Vorlage Federführende Dienststelle: Fachbereich Stadtentwicklung und Verkehrsanlagen Beteiligte Dienststelle/n:	Vorlage-Nr: FB 61/1121/WP17-1 Status: öffentlich AZ: Datum: 12.03.2019 Verfasser: Dez. III / FB 61/300									
Lothringerstraße zwischen Harscampstraße und Wilhelmstraße Umbau als Fahrradstraße und Premiumfußweg in Folge von Regionetz-Maßnahme - Ergänzungsvorlage										
Beratungsfolge:

Stellungnahme zu der Eingabe einer Bürgerin und Bewertung des alternativ eingebrachten Straßenraumentwurfes 2a der Verbände

Bewertung des alternativ eingebrachten Straßenraumentwurfes 2a der Verbände (s. Anlage 2)

Lothringerstraße
 Planung Fahrradstraße **Variante 2a - optimierter Vorschlag von Verbänden und Initiativen**

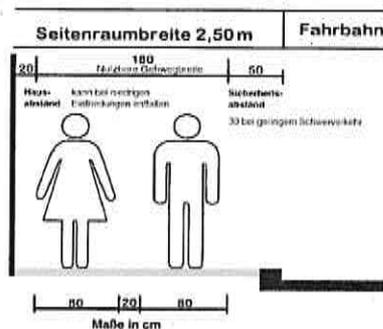
Da es sich bei dem Abschnitt der Lothringer Straße um den am stärksten frequentierten Abschnitt der Radvorrangroute handelt, ist es aus Sicht einer ehrlichen Radverkehrsförderung besonders hier unbedingt erforderlich, die Breite von 4,60 m für die Fahrgasse (ohne Sicherheitstrennstreifen) einzuhalten, damit die Funktion des Nebeneinanderfahrens und sicheres Begegnen oder Überholen durch den Kfz-Verkehr gewährleistet ist. Die Breite des Straßenraumquerschnitts beträgt an der schmalsten Stelle 11,25 m. Für diesen Minimalquerschnitt habe ich die aus meiner Sicht optimale Aufteilung dargestellt:

Vorteile:

- Funktion als gut funktionierende Fahrradstraße gewährleistet
- Funktion als Premiumfußverbindung auf der nördlichen Seite durchgängig gewährleistet
- Einseitiges Parken kann bestehen bleiben (Parkhäuser können entfallene Parkplätze hier sogar auffangen)
- Bäume könnten zum Teil erhalten und zum Teil neu gesetzt werden

Nachteile:

- Einige Bäume müssten entfallen bzw. ersetzt werden.
- Der Gehweg auf der südlichen Seite würde nicht durchgängig der Qualität eines Premiumgehwegs entsprechen, die Breite variiert zwischen 1,40 m und 3,10 m. (vorhandene Maße wurden aus den Plänen der Verwaltung übernommen)

Die in der Eingabe formulierte alternative Querschnittsaufteilung basiert auf einer Straßenraumgesamtbreite von 11,25 m. An keiner Stelle weist die Lothringerstraße eine derartige Querschnittsbreite auf. Die vorgeschlagene Fahrgassenbreite von 4,60 m zzgl. 0,75 m Sicherheitstrennstreifen entspricht bis auf einen Zuschlag von 10 cm der vorgesehenen Fahrbahnaufteilung in Variante 2 (s. unten). Die Gehwegbreiten sind mit 1,40 m und 2,50 m deutlich schmaler als in der Verwaltungsvariante und entsprechen nicht dem Qualitätsanspruch eines Premiumfußweges.

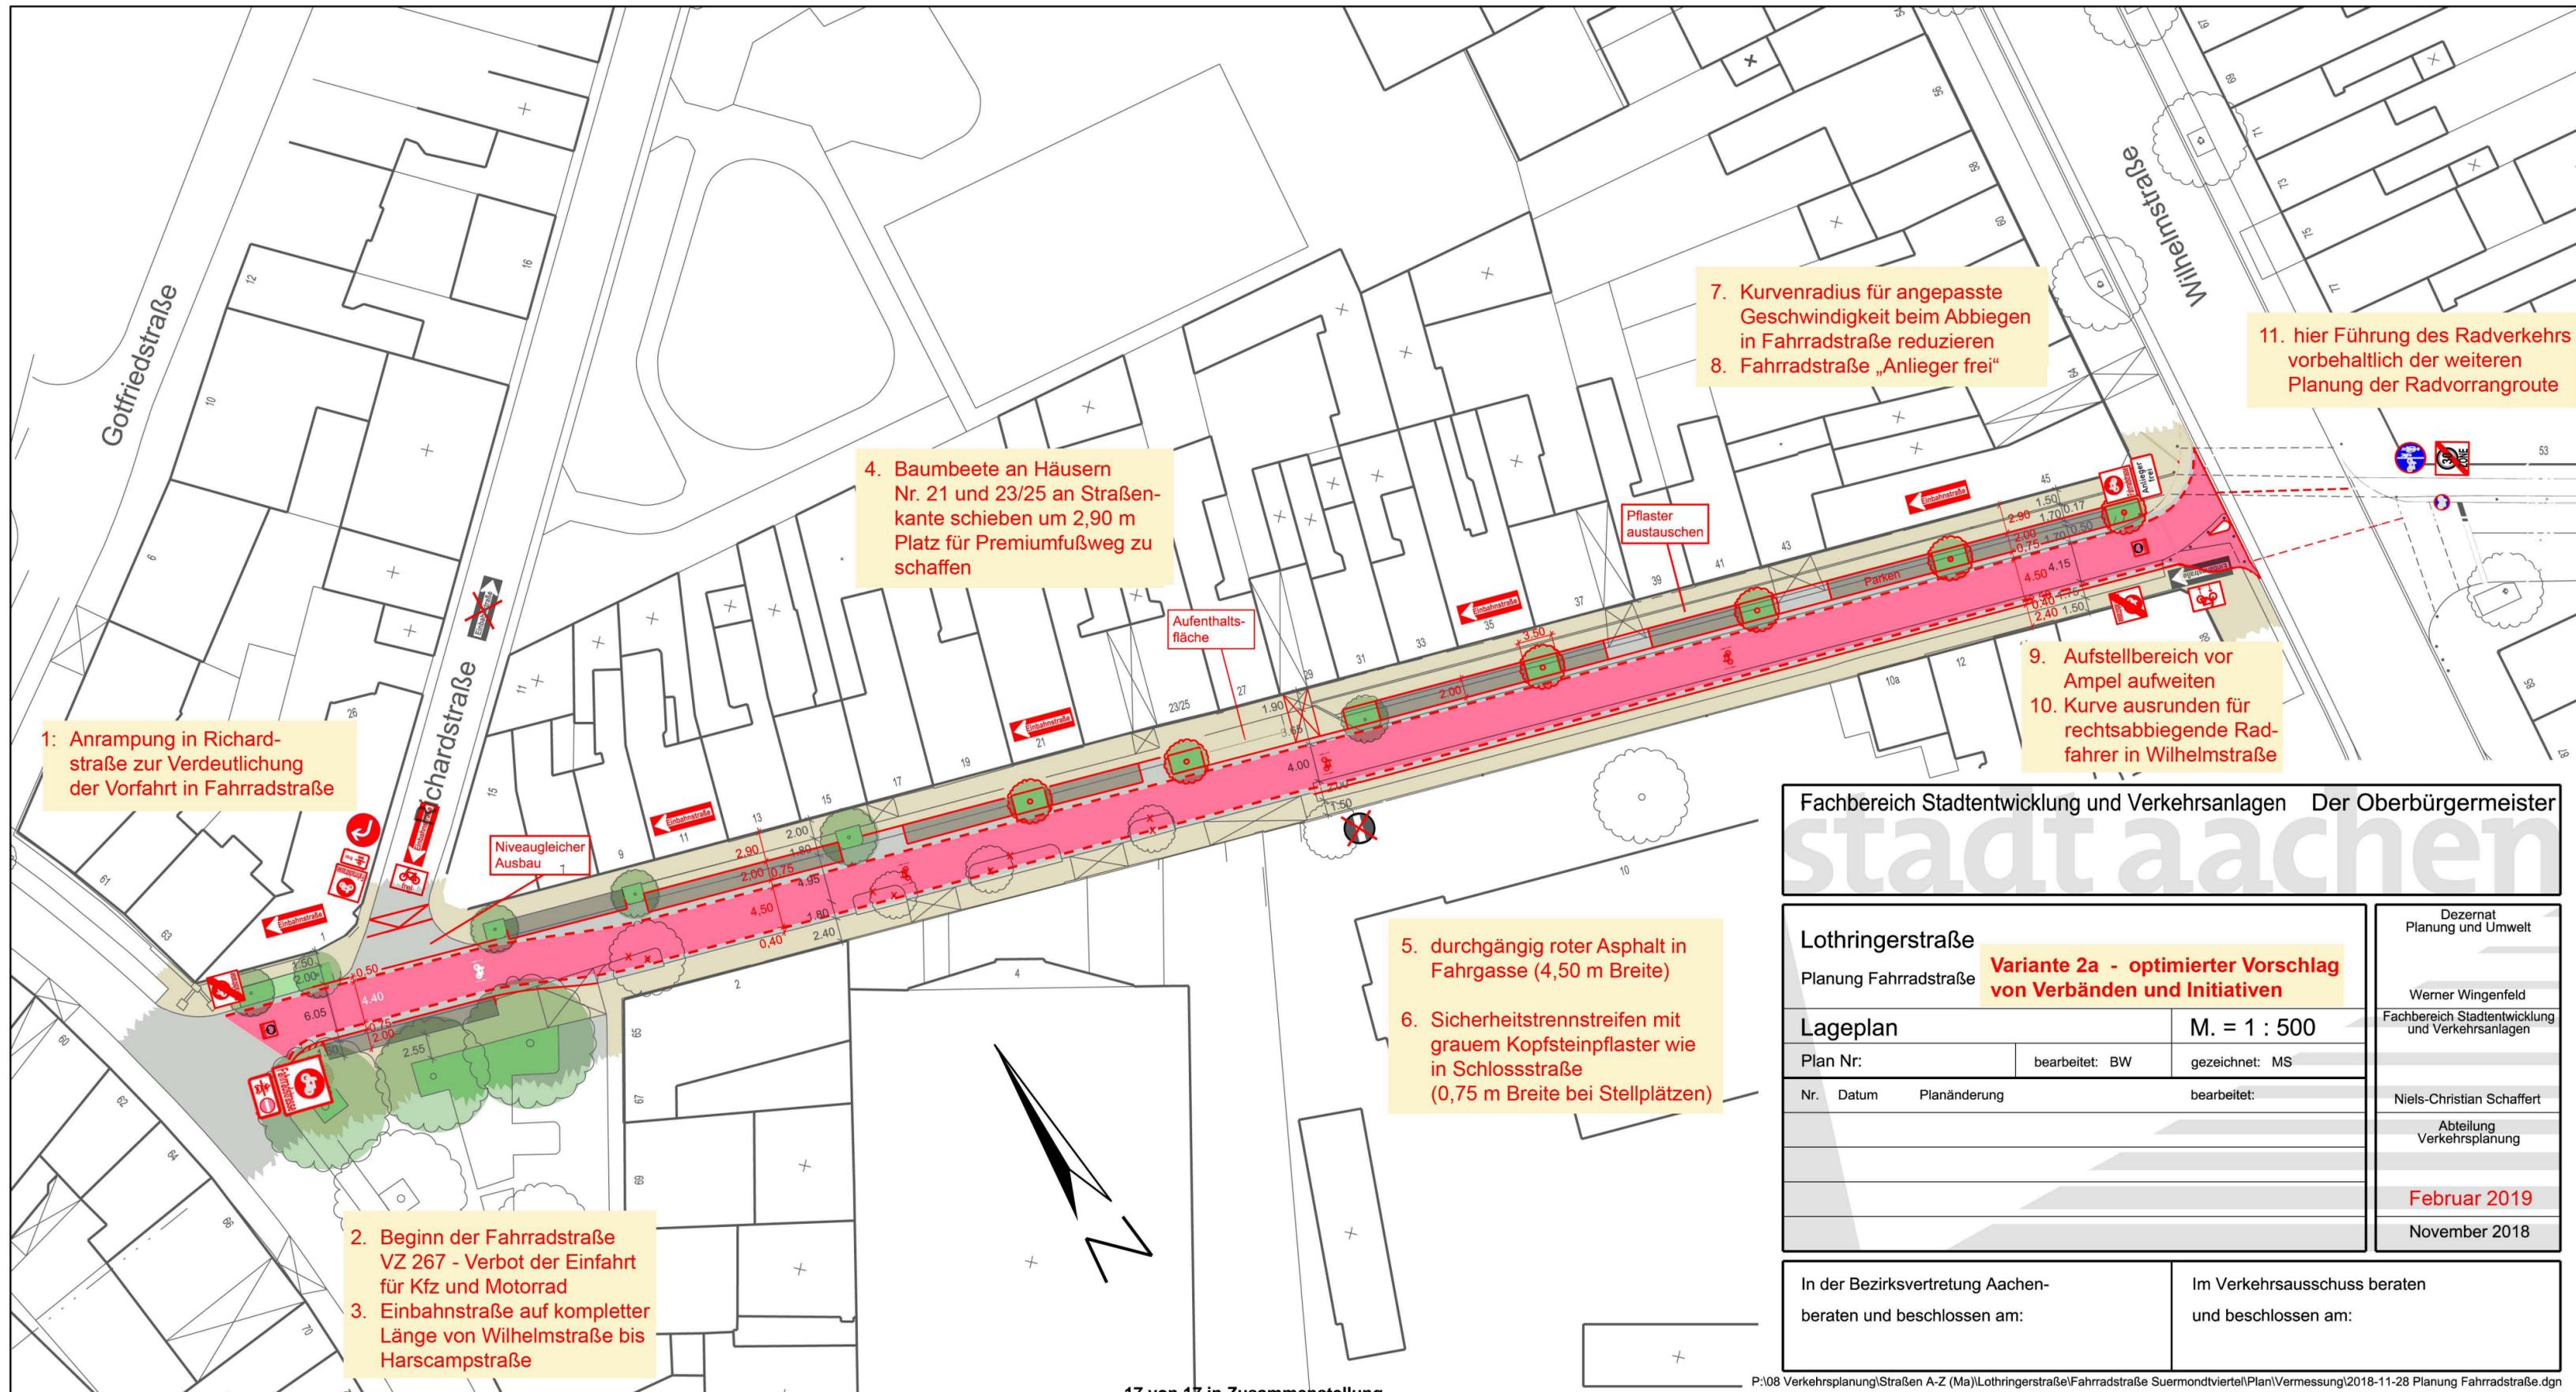
1. Anrampung in Richardstraße zur Verdeutlichung der Vorfahrt in Fahrradstraße: Schon Variante 2 sieht vor, den Gehweg niveaugleich auszubauen und der Lothringerstraße Vorfahrt gegenüber der Richardstraße zu geben. Zum Schutz von Fußgängern und Radfahrern, die diesen Vorrang in Anspruch nehmen, sollten aus der Richardstraße kommende Fahrzeuge eine Rampe überfahren.

2. Beginn der Fahrradstraße VZ 267 - Verbot der Einfahrt für Kraftfahrzeuge und
3. Einbahnstraße auf kompletter Länge von Wilhelmstraße bis Harscampstraße: Variante 2 sieht vor, das Parkhaus Lothringerstraße von der Harscampstraße aus erreichbar zu halten, indem die Einbahnstraßenregelung erst dahinter beginnt. Dies ist aber nicht nötig, da man auch über die Theaterstraße 59 ins Parkhaus fahren kann. Eine durchgehende Einbahnstraßenregelung in der Lothringerstraße macht die Verkehrssituation übersichtlicher und sicherer. Sie unterbindet Behinderungen von Radfahrern durch Rückstaus an der Einfahrt des Parkhauses, Wendemanöver, Rückwärtsfahren und andere konfliktträchtige Situationen.

4. Baumbeete an Häusern Nr. 21 und 23/25 an Straßenkante schieben um 2,90 m Platz für Premiumfußweg zu schaffen:
Es ist nicht ersichtlich, warum in Variante 2 der Gehweg hier eingeeengt werden soll. Die neu anzulegenden Baumfelder lassen sich problemlos vom Gehweg weg verschieben, ohne dass hierdurch irgendeiner Verkehrsart ein Nachteil entstünde.

5. Durchgehend roter Asphalt in Fahrgasse (4,50 m Breite):
Die Erfahrung in den Niederlanden zeigt, dass eine durchgehende Einfärbung der Fahrbahn das wichtigste Mittel ist, um Fahrradstraßen als solche erkennbar zu machen. Hierbei sollte keine rote Farbe aufgetragen werden, stattdessen sollte rot eingefärbter Asphalt genutzt werden, da ein Farbauftrag weniger haltbar ist und bei Nässe sehr rutschig wird. Die Fahrbahn der Lothringerstraße muss wegen der Regionetzmaßnahme sowieso erneuert werden. Dabei sollte die Chance genutzt werden, direkt auf der ganzen Länge Rotasphalt einzubauen. Diese Gelegenheit wird sich in den nächsten Jahrzehnten nicht mehr bieten.

6. Sicherheitstrennstreifen mit grauem Kopfsteinpflaster wie in Schloßstraße (0,75 m Breite bei Stellplätzen):
Zu nah an geparkten Autos entlang zu radeln ist äußerst gefährlich, wie auch die letzten Beschlüsse der Unfallkommission belegen. Ein gepflasterter statt asphaltierter Sicherheitstrennstreifen stellt klar, dass er unter keinen Umständen von Radfahrern befahren werden sollte.

7. Kurvenradius für angepasste Geschwindigkeit reduzieren:
Von der Wilhelmstraße kommende Rechtsabbieger sollen nur mit mäßiger Geschwindigkeit in die Lothringerstraße einfahren, um dort fahrende Radfahrer nicht zu gefährden. Langsameres Rechtsabbiegen erhöht auch die Verkehrssicherheit für Radfahrer, die auf dem Schutzstreifen der Wilhelmstraße geradeaus fahren.

8. Fahrradstraße "Anlieger frei":
Momentan wird die Lothringerstraße für Schleichverkehr Richtung Innenstadt genutzt. Der Kfz-Durchgangsverkehr sollte stattdessen die parallel verlaufende Theaterstraße nutzen. Dies würde durch das Zusatzzeichen "Anlieger frei" statt allgemein "Kfz frei" erreicht. Das Berufskolleg, das Parkhaus und die anliegenden Geschäfte bleiben dabei natürlich erreichbar.

9. Aufstellbereich vor Ampel aufweiten:
Schon heute wird es hier regelmäßig eng, weil viele Radfahrer gleichzeitig an der Ampel warten, während die Rotzeiten sehr lang sind. Der in Variante 2 vorgesehene schmale Aufstellbereich ist unzureichend. Er wird auch der Tatsache nicht gerecht, dass Radfahrer unterschiedlich schnell anfahren. Der Aufstellbereich sollte so ausgeweitet werden, dass mehrere Radfahrer nebeneinander warten können. Nebeneinander statt hintereinander wartende Radfahrer machen es auch Fußgängern leichter, die Lothringerstraße zu überqueren, um der Wilhelmstraße zu folgen.

10. Kurve ausrunden für rechtsabbiegende Radfahrer in Wilhelmstraße:
Nicht der gesamte Radverkehr wird dem Verlauf der Radvorrangroute folgen. Rechtsabbiegende Radfahrer müssen den Schutzstreifen der Wilhelmstraße sicher und komfortabel erreichen können.

11. Führung des Radverkehrs außerhalb des Alleenrings vorbehaltlich der weiteren Planung der Radvorrangroute:
Es erscheint nicht sinnvoll, den Radverkehr hier auf eine linksseitige Führung zu verschwenken, denn nur 170 m weiter an der Alfonsstraße muss die Fahrbahn gequert werden, um rechtsseitig weiterzufahren zu können. Im weiteren Planungsverlauf der Radvorrangroute können sich Änderungen ergeben, die sich auch auf die Anforderungen für Aufstellbereiche und Fußgänger- und

1: Anrampung in Richardstraße zur Verdeutlichung der Vorfahrt in Fahrradstraße

2. Beginn der Fahrradstraße VZ 267 - Verbot der Einfahrt für Kfz und Motorrad
 3. Einbahnstraße auf kompletter Länge von Wilhelmstraße bis Harscampstraße

4. Baumbeste an Häusern Nr. 21 und 23/25 an Straßenkante schieben um 2,90 m Platz für Premiumfußweg zu schaffen

5. durchgängig roter Asphalt in Fahrgasse (4,50 m Breite)
 6. Sicherheitstrennstreifen mit grauem Kopfsteinpflaster wie in Schlossstraße (0,75 m Breite bei Stellplätzen)

7. Kurvenradius für angepasste Geschwindigkeit beim Abbiegen in Fahrradstraße reduzieren
 8. Fahrradstraße „Anlieger frei“

9. Aufstellbereich vor Ampel aufweiten
 10. Kurve ausrunden für rechtsabbiegende Radfahrer in Wilhelmstraße

11. hier Führung des Radverkehrs vorbehaltlich der weiteren Planung der Radvorrangroute

Die Gestaltung des Einmündungsbereiches Richardstraße hängt mit der noch zu beschließenden Ausführungsplanung der Straße zusammen. Zur Bevorrechtigung und zum Schutz des Fußverkehrs soll der Gehweg entlang der Lothringerstraße auch in der Verwaltungsvariante über die Einmündung Richardstraße niveaugleich fortgeführt werden. Durch diese bauliche Anpassung ist der Verkehr auf der Lothringerstraße an der Einmündung Richardstraße vorfahrtberechtigt.

Eine derartige Regelung ist nur möglich, wenn die Einbahnstraßenrichtung der Richardstraße umgedreht wird. Der politische Beschluss zur Ausführungsplanung der Richardstraße steht aus. Heute nutzen 832 Kfz am Tag (7 – 19 Uhr) und 102 Kfz in der Spitzenstunde (16:45 – 17:45 Uhr) die Lothringerstraße in Richtung Wilhelmstraße. Der Großteil (88 %) biegt von der Harscampstraße aus Richtung Theaterstraße kommend in die Lothringerstraße ein. Beobachtungen haben gezeigt, dass zahlreiche der von der Harscampstraße in die Lothringerstraße einfahrenden Kfz-Verkehre nach wenigen Metern in die Richardstraße abbiegen. Die direkte Erreichbarkeit des Parkhauses wäre bei der vorgeschlagenen Einbahnstraßenregelung durch die zweite existierende Zufahrt auf der Theaterstraße kaum eingeschränkt. Die Erreichbarkeit des Berufskollegs, welches heute ebenfalls aus beiden Fahrtrichtungen von der Lothringerstraße aus anfahrbar ist, wäre hingegen mit einem hohen Umwegefaktor verbunden. Kfz-Nutzer, die aus Richtung Süden oder Osten das Berufskolleg erreichen wollen, müssten von der Theaterstraße kommend anstelle der Harscampstraße, die Zollernstraße, Herzogstraße, Alfonsstraße und Wilhelmstraße nutzen.

Die in Variante 2 geplanten Baumstandorte orientieren sich an den Trassen der Versorgungsleitungen. Der Verschwenk der Trassen ist erst in Höhe der Hausnummer 27 vorgesehen, um die Baumfelder im Einbahnstraßenbereich realisieren zu können. Hier soll zudem durch die Änderung der Baumflucht auf den Charakterwechsel der Straße (Beidrichtungsverkehr zu Kfz-Einbahnstraße) hingewiesen werden.

Zur Verdeutlichung der Bevorrechtigung des Radverkehrs ist eine Rotasphaltierung der Fahrbahn in Fahrradstraßen sinnvoll. Die hiermit verbundenen Mehrkosten gegenüber einer konventionellen Asphaltierung sind von dem Umfang der Regionetz-Maßnahme abhängig.

Ein Materialwechsel zur Ausbildung des Sicherheitstrennstreifens ist in den beschlossenen städtischen Standards zur Gestaltung von Fahrradstraßen nicht vorgesehen, bedeutet zudem einen weiteren Mehraufwand. Es soll stattdessen der Sicherheitstrennstreifen durch eine gestrichelte Breitstrichmarkierung verdeutlicht werden und somit den von Radfahrern nicht zu befahrenden Raum eindeutig kennzeichnen. Bei einer Integration der Kopfsteinpflasterung in den Gestaltungsstandard müsste die Markierung entsprechend des Vorschlages in Variante 2a auf einer hierfür ungünstigen unebenen Fläche aufgebracht werden. Eine alternative mögliche Ausbildung eines gepflasterten Sicherheitstrennstreifen auf nördlicher Seite (50 cm breiter Kopfsteinpflasterstreifen neben der 25 cm Breitstrichmarkierung) ist mit Mehrkosten verbunden.

Im Rahmen der Ausführungsplanung wird der Kurvenradius entsprechend der mindestens notwendigen Schleppkurve des maßgebenden Bemessungsfahrzeuges (Müllfahrzeug) angepasst.

Bei einer Beschränkung der Lothringerstraße für Anlieger dürfte der Kfz-Verkehr die Lothringerstraße nicht mehr als Durchgangsstraße benutzen. Bei Einhaltung dieser Regelung durch alle Verkehrsteilnehmer würde die heute bereits geringe Kfz-Menge weiter reduziert und der Charakter der Fahrradstraße gestärkt werden. Für das gesamte Suermondviertel entsteht damit aber auch die Konsequenz, dass eine Einfahrt nur noch von der Theaterstraße aus über die Borngasse und Harscampstraße sowie über die Kaiserplatzumfahrt in die Beekstraße möglich wäre. Dies hätte eine Erhöhung der Verkehrsbelastungen und eine Veränderung der Verkehrsströme in diesen Bereichen zur Folge. Unabhängig davon ist die Kontrolle einer „Anlieger frei“-Beschilderung nur mit hohem Aufwand möglich, und somit ein häufiges Fehlverhalten der Kfz-Nutzer zu erwarten. Im Workshop "Fahrradstraßen", der am 16.05.2017 in Aachen stattfand, wurde diesbezüglich die Ausschilderung "Kfz frei" gegenüber "Anlieger frei" favorisiert.

Der in der Verwaltungsvariante 2 vorgesehene baulich geschützte Aufstellbereich weist eine Breite von 2,5 m auf und bietet somit Raum für zwei bis drei sich in vorderster Linie aufstellende Radfahrer. Sich dahinter einreihende Radfahrer können mindestens zu zweit nebeneinander stehen ohne dass es zu einem Konflikt mit den in die Lothringerstraße einfahrenden Radfahrern und Kfz kommt.

Der in Variante 2a aufgeweitete Aufstellbereich hat eine Breite von circa 4,0 m. Dort können sich dementsprechend 4 bis 5 Radfahrer in vorderster Linie und in der darauffolgenden Reihe aufstellen. Ein sehr breiter Aufstellbereich könnte gegebenenfalls zur nicht erlaubten Einfahrt von Kfz-Nutzer aus Richtung östlicher Lothringerstraße genutzt werden. Zur Vorbeugung des Fehlverhaltens ist die Einmündung im Bestand abgekröpft.

Der aus der Lothringerstraße rechtsabbiegende Radfahrer fährt in eine stark befahrende Kfz-Hauptverkehrsstraße. Eine Verlangsamung des Radfahrers ist an dieser Stelle aus Sicherheitsgründen notwendig. Eine Ausrundung, die ein fahrdynamisch schnelles Rechtsabbiegen ermöglicht, wird daher nicht befürwortet. Insgesamt ist die Verkehrsmenge der aus der Lothringerstraße in die Wilhelmstraße rechtsabbiegenden Radfahrenden sehr gering.

Vorschläge zur weiteren Führung der Rad-Vorrang-Route auf der östlichen Lothringerstraße werden zeitnah in die Beratung eingebracht.
